## 原子力規制における検査制度の見直しに伴う保安規定（変更）認可申請について

### 1. 変更の概要

令和2年9月18日付け東許第20009号をもって、核燃料物質の加工の事業に係る保安規定の変更について、申請する。今回の変更は、2020年4月1日の法令改正に基づく新たな検査制度に対応するため、規定の削除、追加及び変更を行うものである。保安規定の章構成を図1に示す。また、保安規定の変更の概要を表1に示す。

図1 保安規定の章構成

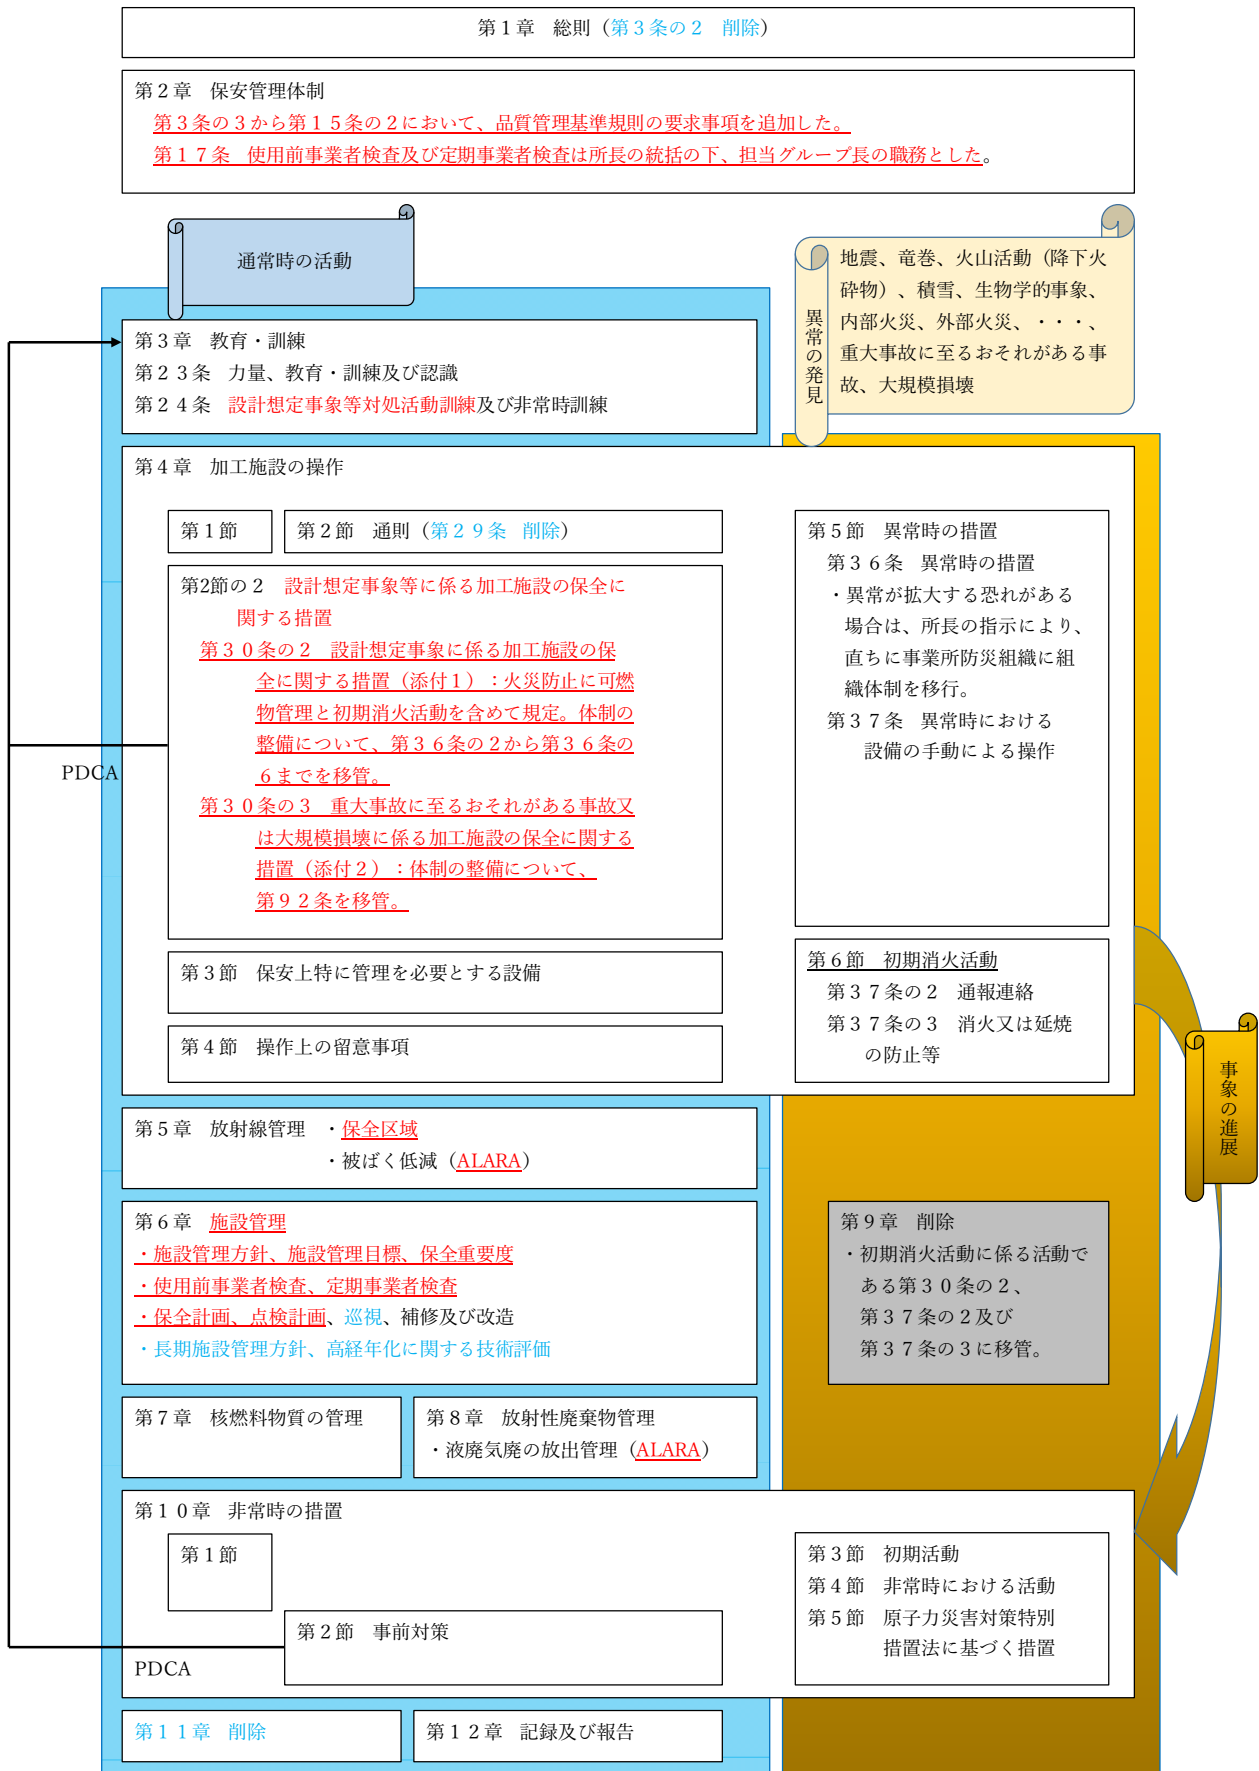
検査制度の見直しに伴い、保安規定の条項の主な改廃、見直しを以下のとおり行った。

- ・ 安全文化の育成及び維持は保安活動の中で展開するものであることから関連条文において定めるとともに、第3条の2を削除。
- ・ 基本的に従前の章構成を継承しつつ、品質マネジメントシステムへの要求事項への対応のため、第2章（第3条の3から第15条の3）の関連する条文を追加又は変更した。この際、業務プロセスを再整理し、個別業務として6つの章（第4章「加工施設の操作」、第5章「放射線管理」、第6章「施設管理」、第7章「核燃料物質の管理」、第8章「放射性廃棄物管理」、第10章「非常時の措置」）の業務（以下6業務という。）とすることを、第11条において明確化した。なお、第12条から第12条の7の設計関連及び第12条の8から第12条の10の調達関連の追加及び変更については、従前からの下位文書への展開において遜色なく、既存の設計結果及び調達結果に大きな影響を与えるものではない。
